No.	高浜1-IASCC-2 rev3	事象：IASCC
質 問	<p>(別冊-7炉内構造物-41頁) バッフルフォーマボルトのIASCCについて、最新知見を用いて行った損傷本数評価の妥当性確認の内容を提示すること。</p>	
回 答	<p>バッフルフォーマボルトの損傷本数評価については、バッフル構造をモデル化した応力解析結果と、原子力安全基盤機構「照射誘起応力腐食割れ (IASCC) 評価技術」事業で得られた最新知見に基づき設定したIASCC発生しきい線との比較により損傷可能性を評価しています。</p> <p>応力解析手法については、国内外の学会に解析内容を発表しており、有識者の評価を得ております。なお、応力解析におけるスウェリング量については、米国の実験炉EBR-II炉心の中性子反射体要素(SUS304材)から採取したデータを基に作成したdpaレイト補正Foster-Flinn式を用いて評価しています。本評価式は照射量、dpaレイト(照射速度)、温度のスウェリング量への影響を定式化したものとなっています。クリープ量については、国プロ「照射誘起型応力腐食割れ(IASCC)評価技術」事業において示された照射下クリープ評価式を用いた評価を行っています。本評価式は、Halden炉での照射下クリープデータに基づき作成されたものです。</p> <p>IASCC発生しきい線については、原子力安全基盤機構「照射誘起応力腐食割れ (IASCC) 評価技術」事業で得られたバッフルフォーマボルト材のIASCC発生試験結果の下限を取って設定しています。</p> <p>以上のことから、今回実施したバッフルフォーマボルトの損傷本数評価は妥当であると判断しています。</p> <p>なお、上記の評価手法については、原子力安全推進協会にて「PWR炉内構造物点検評価ガイドライン[バッフルフォーマボルト]第2版」として規格化されており、平成26年3月に正式発行されています。</p> <p>また、高浜1号炉と同時期に建設された米国のW社製3ループプラント※で、且つバッフルフォーマボルトの点検実績があるSurry1.2u、Farley1.2u、Robinson2uのバッフルフォーマボルト点検結果と、高浜1号炉のIASCC評価結果との比較を実施した結果、実機の損傷本数と損傷本数評価結果がおおむね整合していることを確認しています。(表1、図1参照)</p> <p>※</p>

No.	高浜1-耐震-7 Rev.1	事象：耐震												
質 問	<p>工事計画認可審査の内容を踏まえた高経年化技術評価の見直しがある場合、以下の事項について、見直し前後の相違点を整理し提示すること。</p> <p>イ) 評価対象の機器・構造物と経年劣化事象の関係 ロ) 評価条件・手法 ハ) 評価結果</p>

図-1 配管サポートの外形図

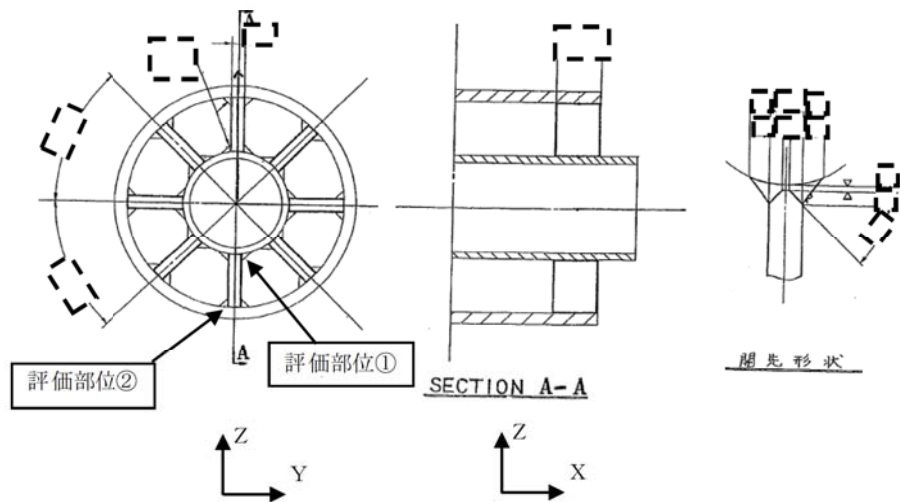
No.	高浜 1－耐震－ 1 3 Rev. 1	分類：配管																																																																														
質 問	余熱除去系統配管のアンカーサポート取付部の疲労割れに対する評価の具体的内容（評価仕様、解析モデル、入力（荷重）条件、評価結果を含む）を提示すること。																																																																															
回 答	<p>余熱除去系統配管のアンカーサポートにかかる荷重をもとに、各応力を算出した過程は以下のとおりです。また、サポートの位置を添付－ 1 の系統図、アイソメ図に示します。</p> <p>1. 評価用荷重の算出</p> <p>配管を 3次元梁モデル化してSs、Sd地震時の支持点荷重をスペクトルモーダル解析にて算出しています。評価部位はサポートラグ（固定点）であり、隣接する解析ブロックとの境界部になります。この為、両ブロックの解析結果から得られた荷重を合成し、評価用荷重としています。さらに、当該アンカーサポートをモデル化し、算出された評価用荷重を用いて評価対象部位の部材力を算出した結果を表 1、表 2 に示します。</p> <p style="text-align: center;">表 1 評価用荷重 (Ss : 部材力)</p> <table border="1" style="width: 100%; border-collapse: collapse;"> <thead> <tr> <th rowspan="2">方向</th> <th colspan="2">配管とラグ</th> <th colspan="2">ラグとプレート</th> </tr> <tr> <th>1次</th> <th>1次+2次</th> <th>1次</th> <th>1次+2次</th> </tr> </thead> <tbody> <tr><td>Fx</td><td></td><td></td><td></td><td></td></tr> <tr><td>Fy</td><td></td><td></td><td></td><td></td></tr> <tr><td>Fz</td><td></td><td></td><td></td><td></td></tr> <tr><td>Mx</td><td></td><td></td><td></td><td></td></tr> <tr><td>My</td><td></td><td></td><td></td><td></td></tr> <tr><td>Mz</td><td></td><td></td><td></td><td></td></tr> </tbody> </table> <p style="text-align: center;">表 2 評価用荷重 (Sd : 部材力)</p> <table border="1" style="width: 100%; border-collapse: collapse;"> <thead> <tr> <th rowspan="2">方向</th> <th colspan="2">配管とラグ</th> <th colspan="2">ラグとプレート</th> </tr> <tr> <th>1次</th> <th>1次+2次</th> <th>1次</th> <th>1次+2次</th> </tr> </thead> <tbody> <tr><td>Fx</td><td></td><td></td><td></td><td></td></tr> <tr><td>Fy</td><td></td><td></td><td></td><td></td></tr> <tr><td>Fz</td><td></td><td></td><td></td><td></td></tr> <tr><td>Mx</td><td></td><td></td><td></td><td></td></tr> <tr><td>My</td><td></td><td></td><td></td><td></td></tr> <tr><td>Mz</td><td></td><td></td><td></td><td></td></tr> </tbody> </table>		方向	配管とラグ		ラグとプレート		1次	1次+2次	1次	1次+2次	Fx					Fy					Fz					Mx					My					Mz					方向	配管とラグ		ラグとプレート		1次	1次+2次	1次	1次+2次	Fx					Fy					Fz					Mx					My					Mz

各部位の許容応力を表5に、評価結果を表6に示します。発生応力は許容応力を超えることなく、耐震安全上問題ない。
